## IZBA ADMINISTRACJI SKARBOWEJ WE WROCLAWIU

Znak sprawy: **0201-ILZ.260.14.2019**

### ODPOWIEDZI NA PYTANIA ORAZ ZMIANA TREŚCI SIWZ I TERMINU SKŁADANIA OFERT

**Dotyczy: Zamówienia publicznego nr 0201-ILZ.260.14.2019 w trybie przetargu nieograniczonego na przebudowę budynku Urzędu Skarbowego w Walbrzychu**

Obrazy poniżej: skrzydło aluminiowe i PCV z wypełnieniem nakładkowym.

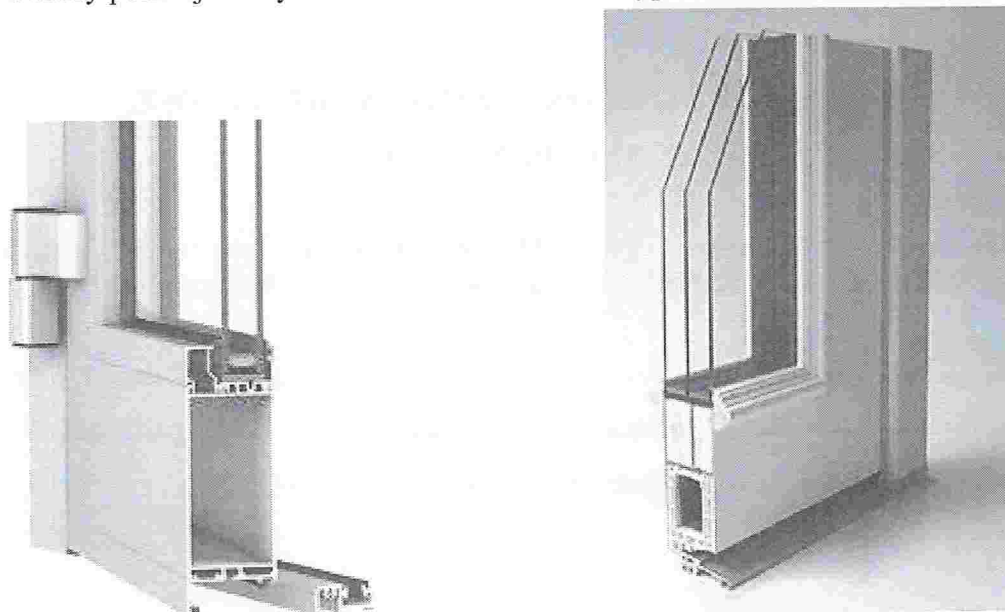
Jak należy rozumieć wypełnienie nakładkowe zakrywające profil skrzydła przy całkowitym wypełnieniu skrzydła szkłem?

Skrzydła projektowanych drzwi nie są całkowicie przeszklone : mają dolny pas antyudarowy ok. 15 cm.
